ZUID-WEST 380 KV OOST – WIJZIGINGSBESLUIT 2

inpassingsplan

14 april 2025

DATUM	14 april 2025
KENMERK	NL.IMRO.0000.EZip15ZW380oostWB2-3000
PROJECT	Inpassingsplan Zuid-West 380 kV Oost wijzigingsbesluit 2
OPDRACHTGEVER	Ministerie van Klimaat en Groene Groei Ministerie van Volkshuisvesting en Ruimtelijke Ordening
AUTEUR	Rho Adviseurs B.V.
STATUS	Vastgesteld

Bunker vervangen
AC500 HA Z/O zijde

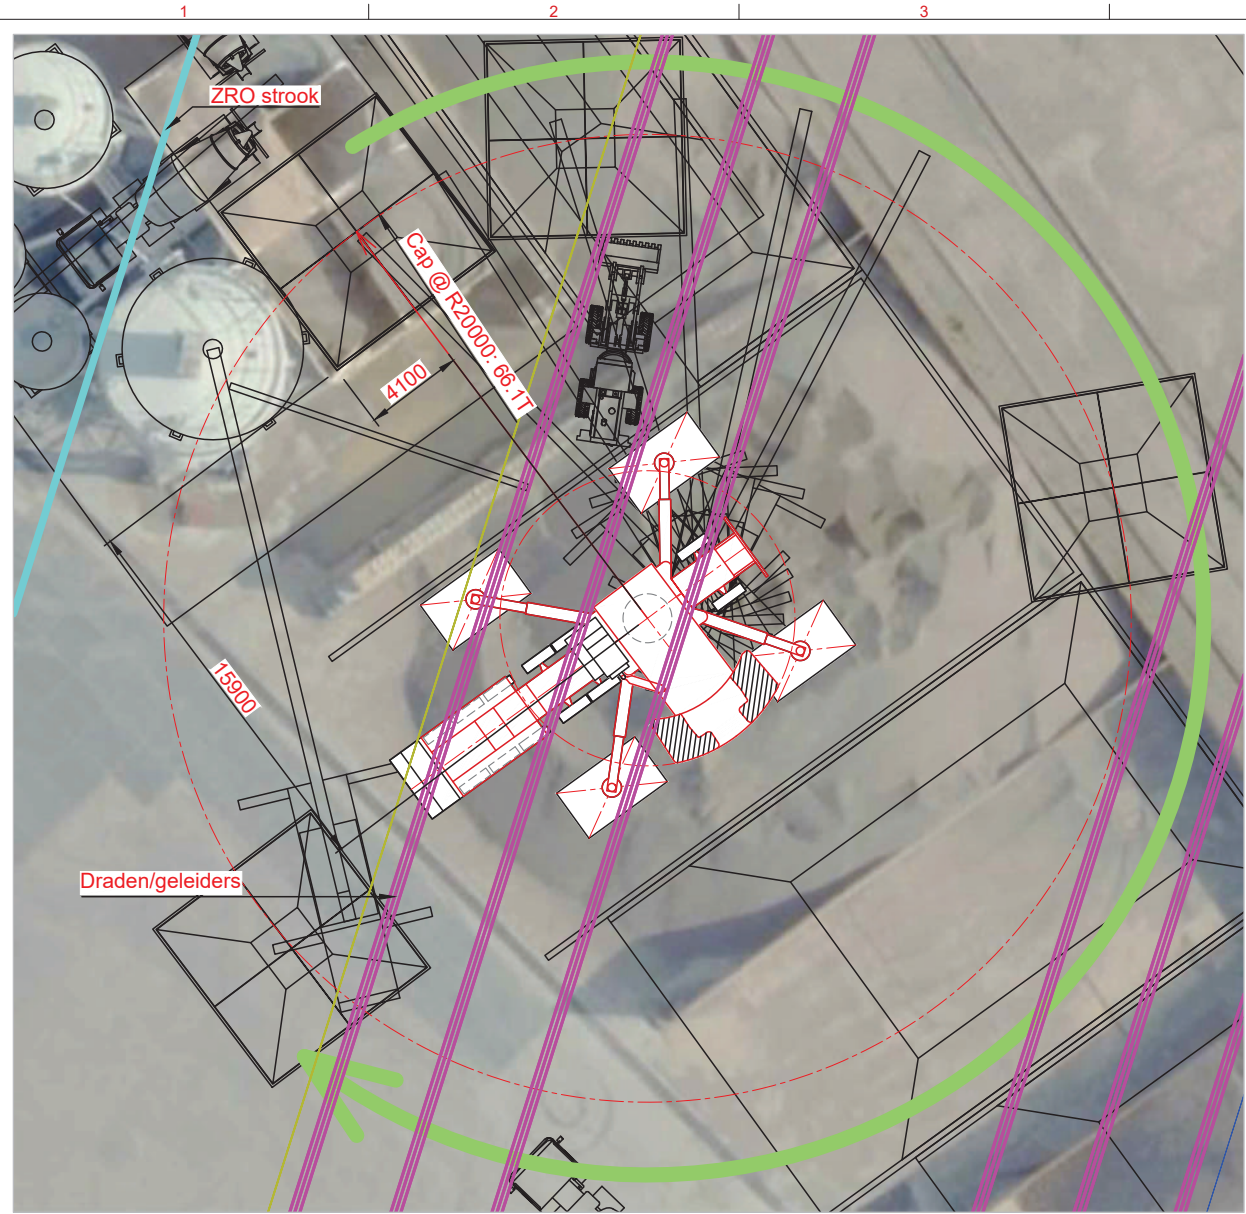
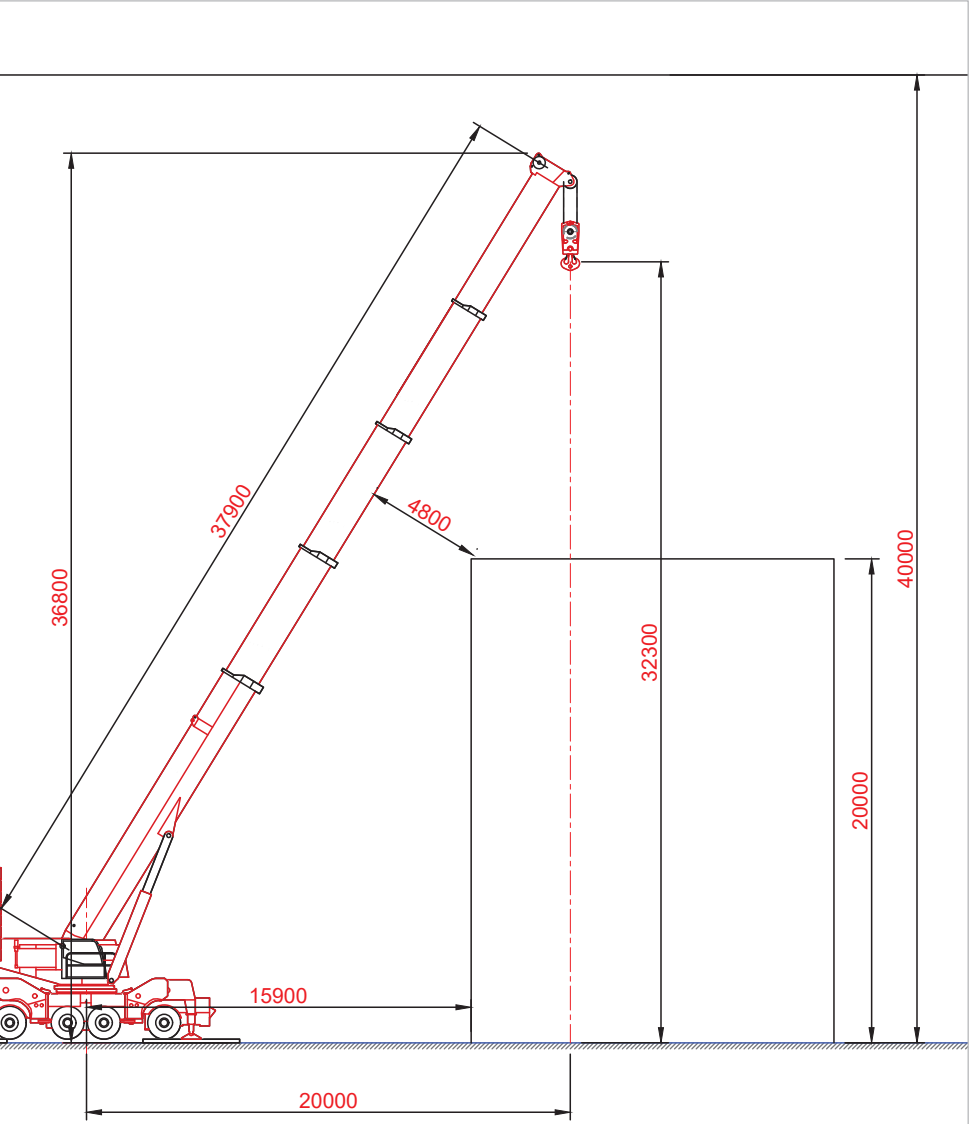
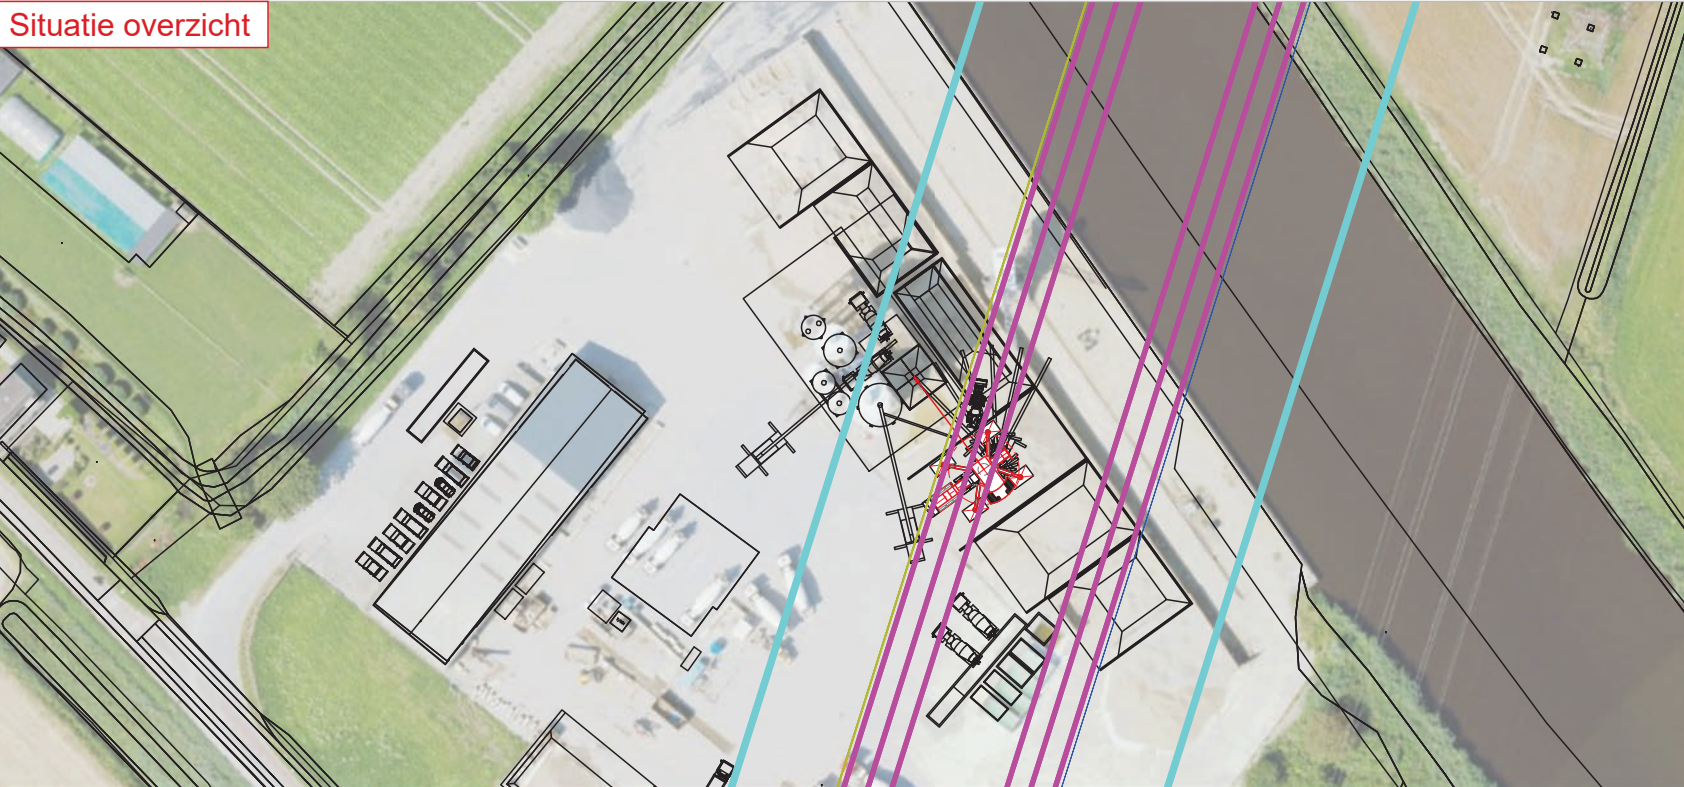
Voor de locatie aan de zuid-/zuidoostzijde is de kraan op 20 meter afstand geplaatst. Dit is op de verbeelding aangegeven als 20000 (mm). Als de kraan op een afstand staat van 20 meter, kan deze 66,1 ton gewicht tillen.

Als de te tillen delen van het mengerhuis eenmaal getild zijn, kan de mast/giek van de kraan naar links draaien voor de noord-/noordwestzijde en naar rechts voor de zuid-/zuidoostzijde (over de lichtgroene lijn met pijl op de verbeelding). De getilde onderdelen kunnen vervolgens op een veilige plek op het terrein naar maaiveld zakken.

TITLE: Bunker vervangen AC500 WIHI

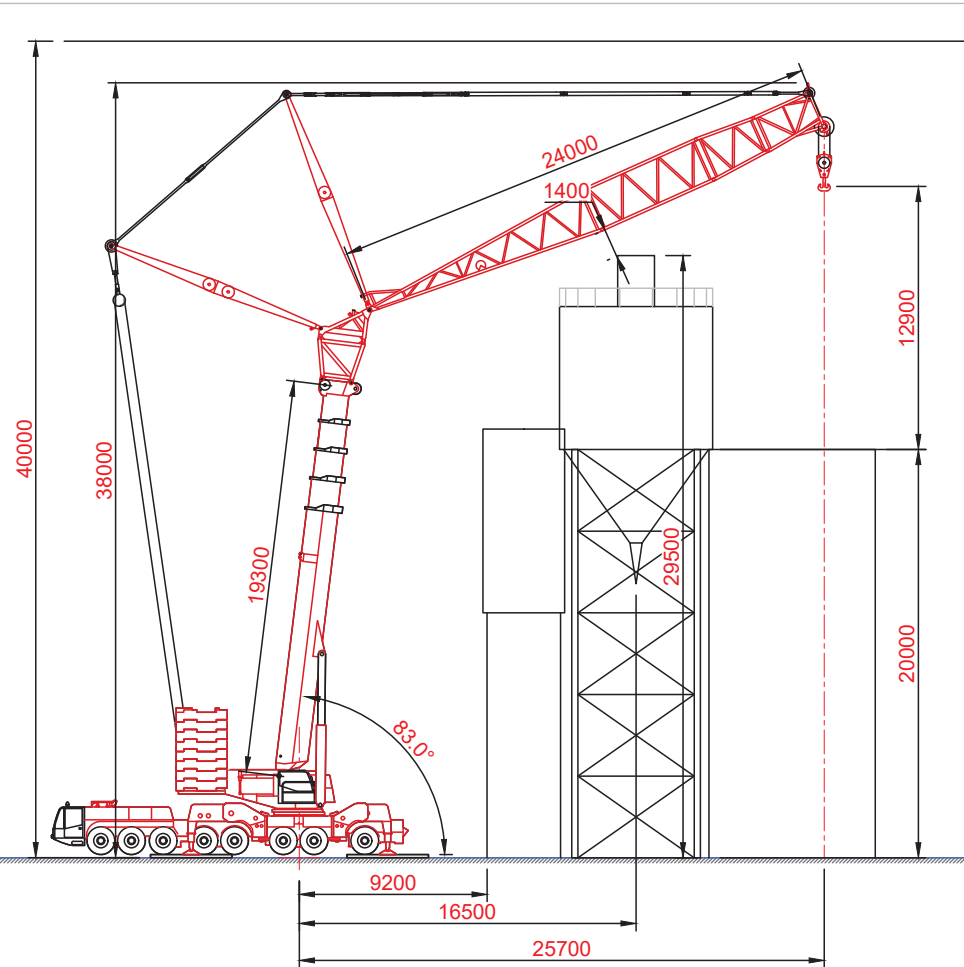
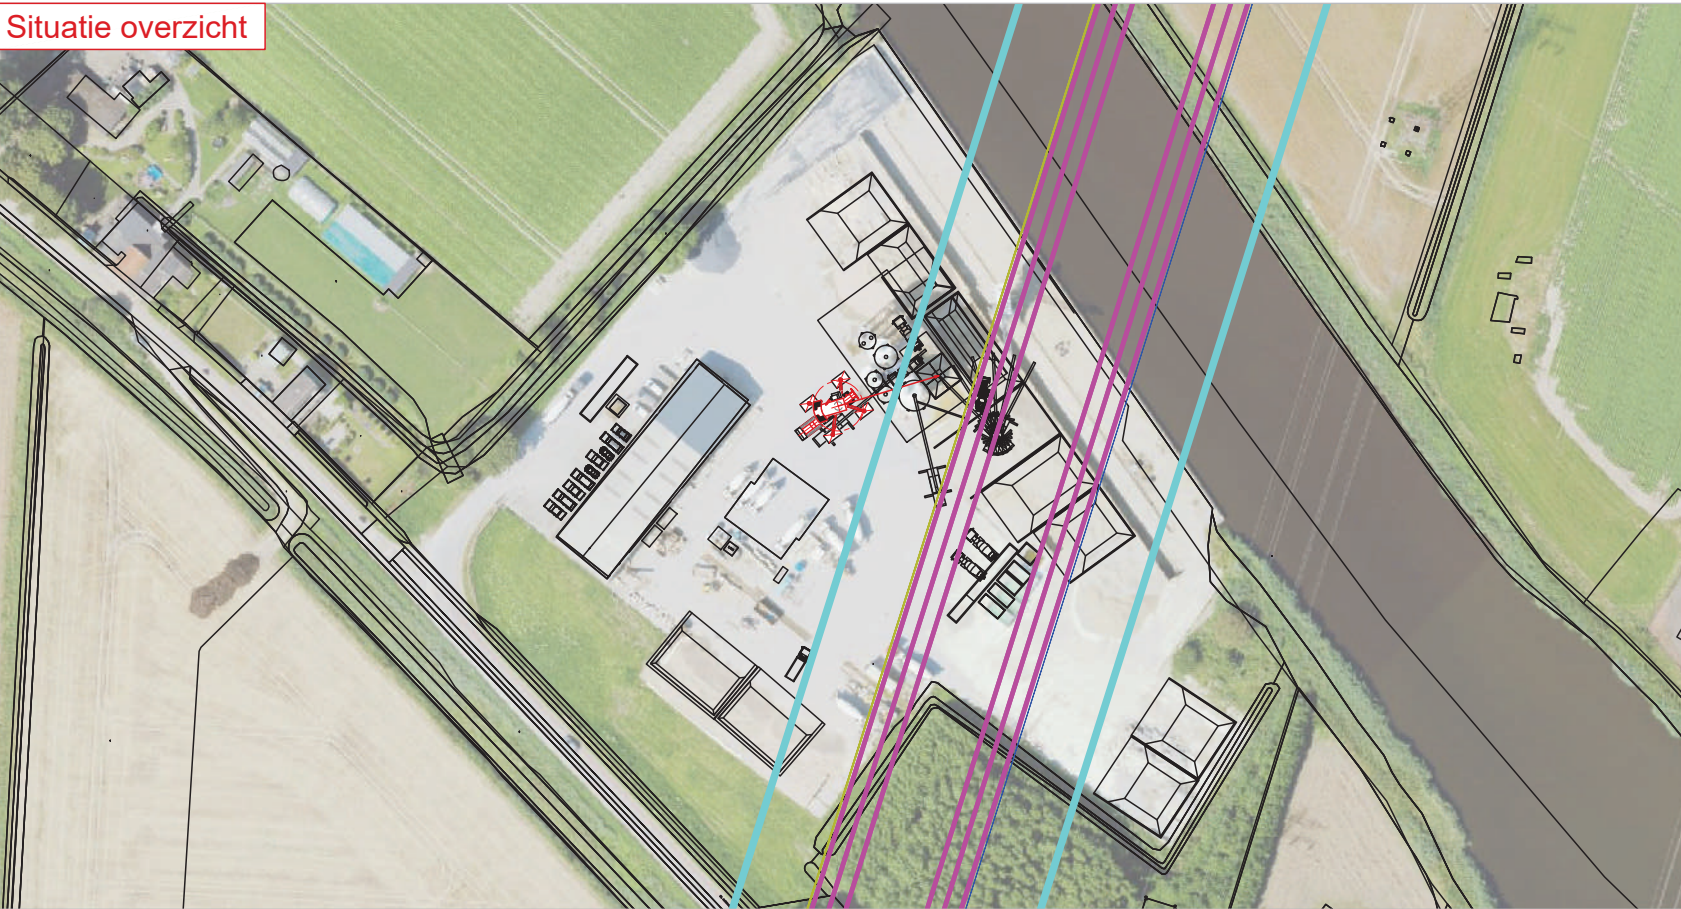
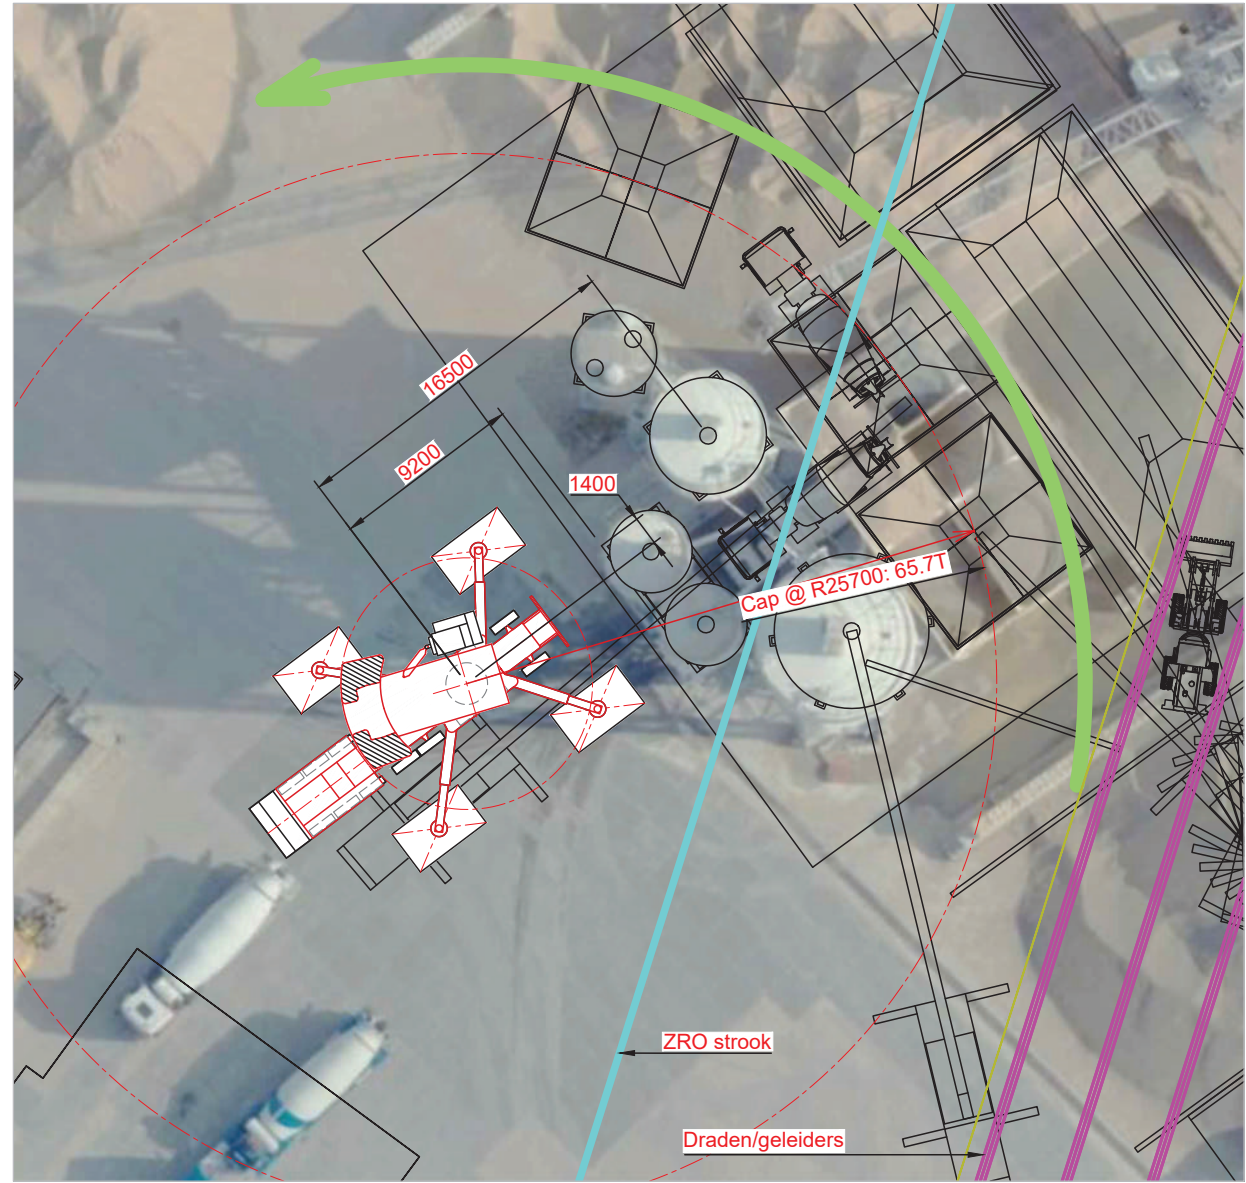
Wagenborg heeft ook een situatie uitgewerkt waarbij met een kraan 'over' de aanwezige silo's wordt getild. In dat geval wordt op de mobiele onderhoudskraan een zogenoemde jip geplaatst. Een jip is een verlengstuk dat op de hoofdmast/giek van de kraan wordt bevestigd om extra horizontaal bereik te krijgen.

Op de verbeelding 'Bunker vervangen – AC500 WIHI' is te zien dat, met een kraan op 25,7 meter afstand van het mengerhuis veilig onder de door de betoncentrale gestelde hoogte van 40 meter kan worden getild. Als de kraan op een afstand staat van 25,7 meter, kan deze 65,7 ton gewicht tillen. Dit is op de verbeelding aangegeven als Cap. @R25700; 65,7T.
